1.1 CONCEPTO TÉCNICO No. CT:	**CT-6617**
1.2 ÁREA:	Técnica y de Gestión
1.3 COORDINACIÓN:	Investigación y Desarrollo
1.4 REFERENCIA CRUZADA RADICADO FOPAE:	2012ER16634
1.5 RESPUESTA OFICIAL No.	RO-59696

2.1 SOLICITANTE:	CURADURÍA URBANA No. 4
2.2 PROYECTO:	Multifamiliar Gratamira
2.3 LOCALIDAD:	4. San Cristóbal
2.4 UPZ:	51. Los Libertadores
2.5 BARRIO O SECTOR CATASTRAL:	El Paraíso Suroriental I Sector
2.6 DIRECCIÓN:	Diagonal 51 Sur No. 10 - 3 Este
2.7 CHIP:	AAA0006CAKL
2.8 MANZANA CATASTRAL:	21
2.9 PREDIO CATASTRAL:	4
2.10 ÁREA (Ha):	0.011(*)
2.11 FECHA DE VISITA:	4 de Octubre de 2012

Figura 1. Localización general del proyecto ubicado de la Diagonal 51 Sur No. 10 - 03 Este en el Plano Normativo de Amenaza por Remoción en Masa del POT (Decreto 190 de 2004), el cual se encuentra en *Amenaza Media*.

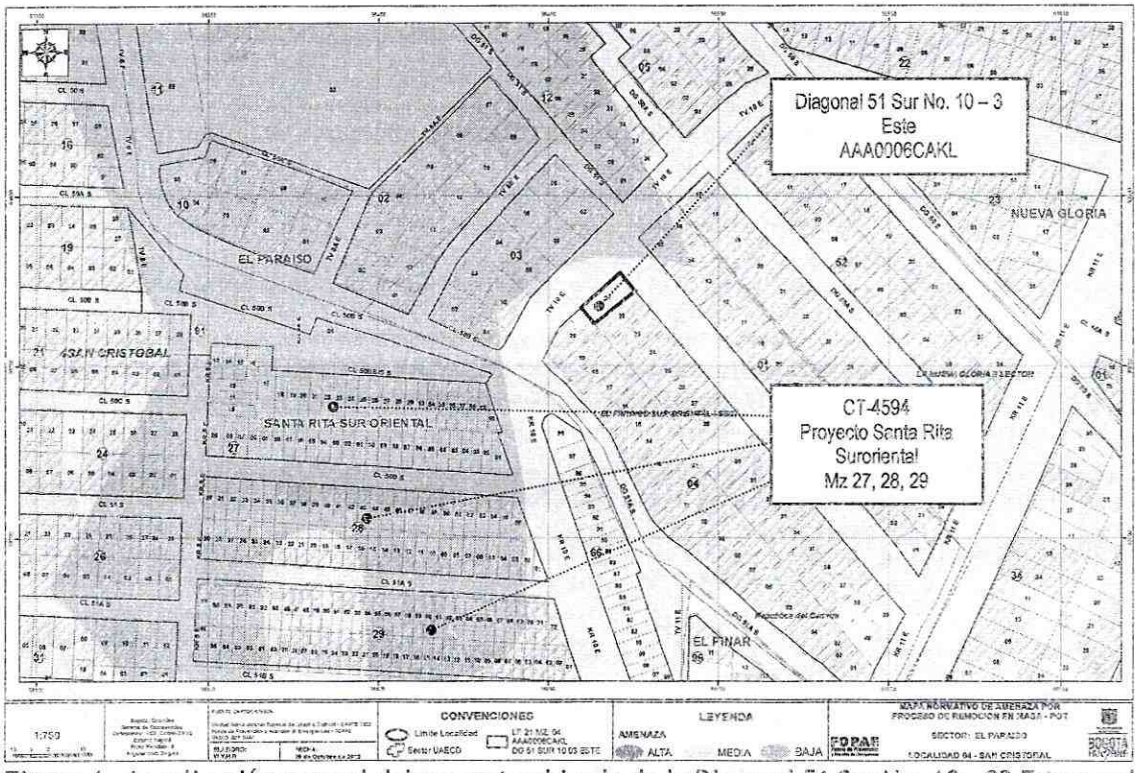
Conforme con el plano normativo de "Amenaza por Remoción en Masa" del Plan de Ordenamiento Territorial de Bogotá-POT, el sector del proyecto ubicado en la Diagonal 51 Sur No. 10 - 03 Este, de la Localidad de San Cristóbal, se encuentra en una zona de *Amenaza Media* por procesos de remoción en masa (Figura 1).
